再処理施設に関する設計及び工事の計画

(ガラス固化技術開発施設 (TVF) の溶融炉の結合装置の製作及び交換)

再処理施設に関する設計及び工事の計画

(高放射性廃液貯蔵場 (HAW) の耐津波補強工事)

別図-2 流下ノズルと加熱コイルのクリアランスの確保方法

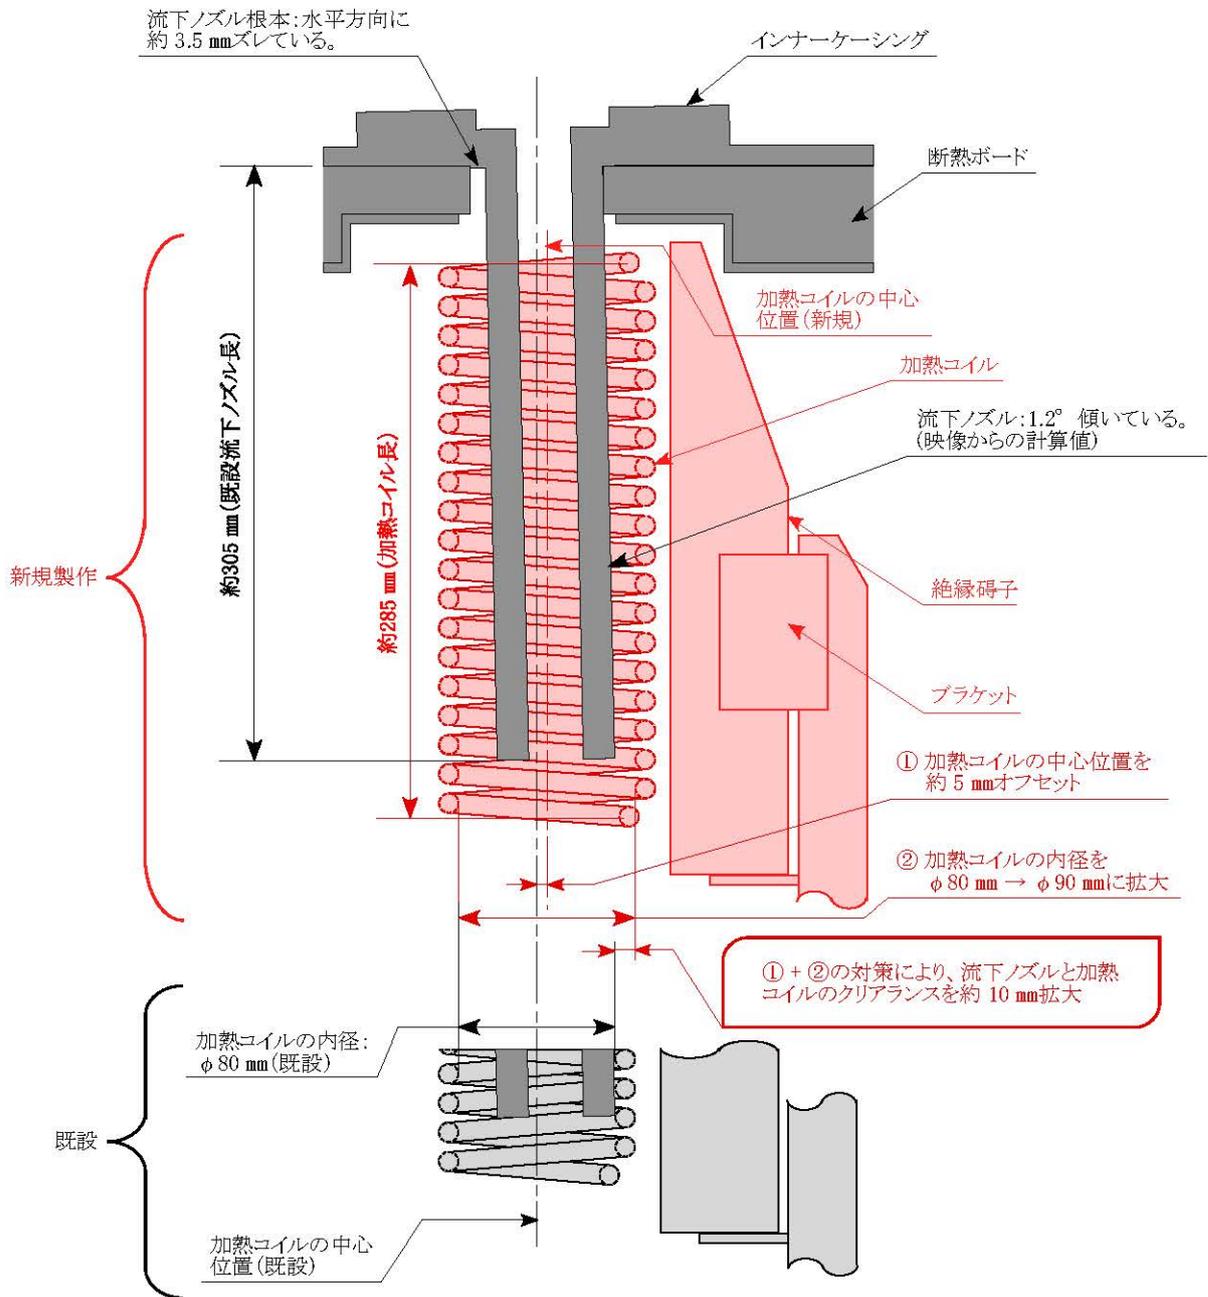
本申請により製作する結合装置 (G21M11) は、溶融炉 (G21ME10) の運転に伴う加熱及び冷却により流下ノズルに傾きが生じ、流下ノズルが加熱コイルに接触して漏電リレーが作動し、流下操作の自動停止が生じた対策として、流下ノズルの加熱を行う加熱コイルについて、流下ノズルの傾き方向に取付位置を調整するとともに内径を拡大することで、流下ノズルと加熱コイルのクリアランスを確保する。

画像処理により求めた流下ノズルと加熱コイルのクリアランスが 4 mm 以上確保されていること。

別図-6 増打ち壁及び床 配筋詳細図(a断面、b断面、c断面、d断面)

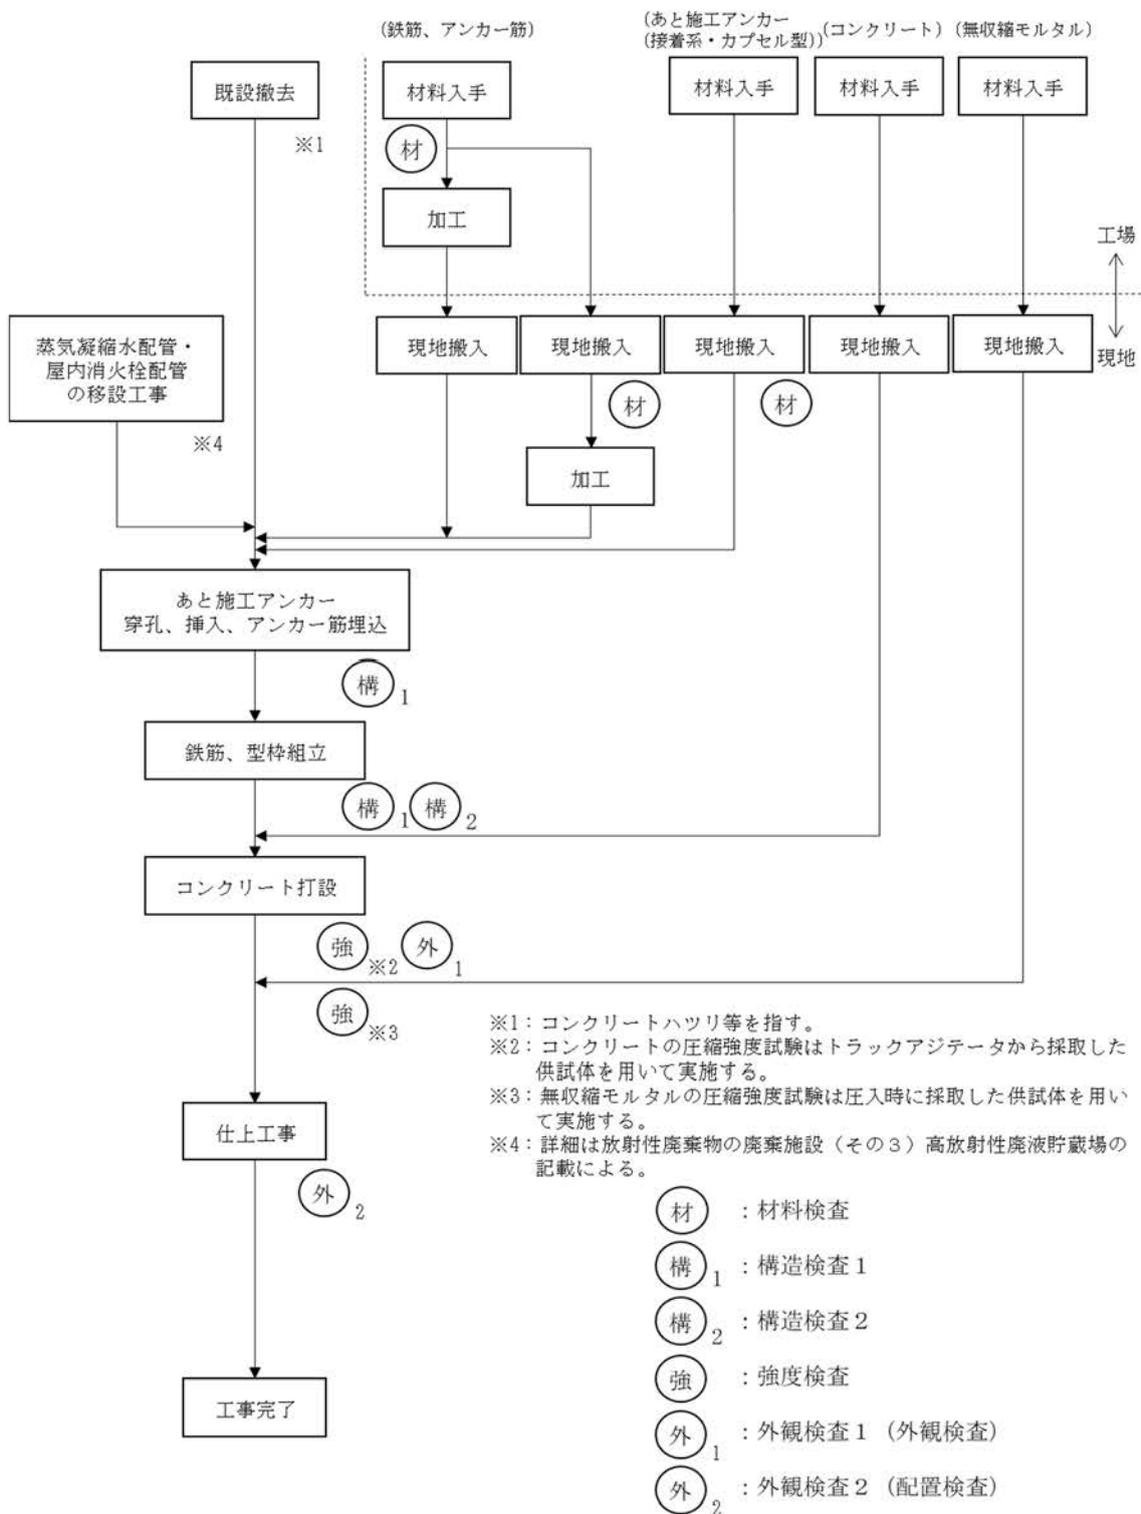
今回、高放射性廃液貯蔵場(HAW) の津波防護として HAW 建家開口部周辺外壁の増打ち補強を行う。補強後の開口部周辺外壁の強度評価を別添 6-1-3-2-3 に示す。

本申請は、廃止措置計画用設計津波に対して、津波防護施設である高放射性廃液貯蔵場（HAW）の建家外壁が地震後の遡上波による浸水に伴う津波荷重及び余震、津波漂流物の衝突に対し、安全機能が損なわれるおそれがないものとするため、高放射性廃液貯蔵場（HAW）建家の一部壁を鉄筋コンクリートの増し打ちにより補強するものである。補強後の建家の一部壁の強度評価を別添 6-1-3-2-3「高放射性廃液貯蔵場（HAW）の外壁の補強について」に示す。
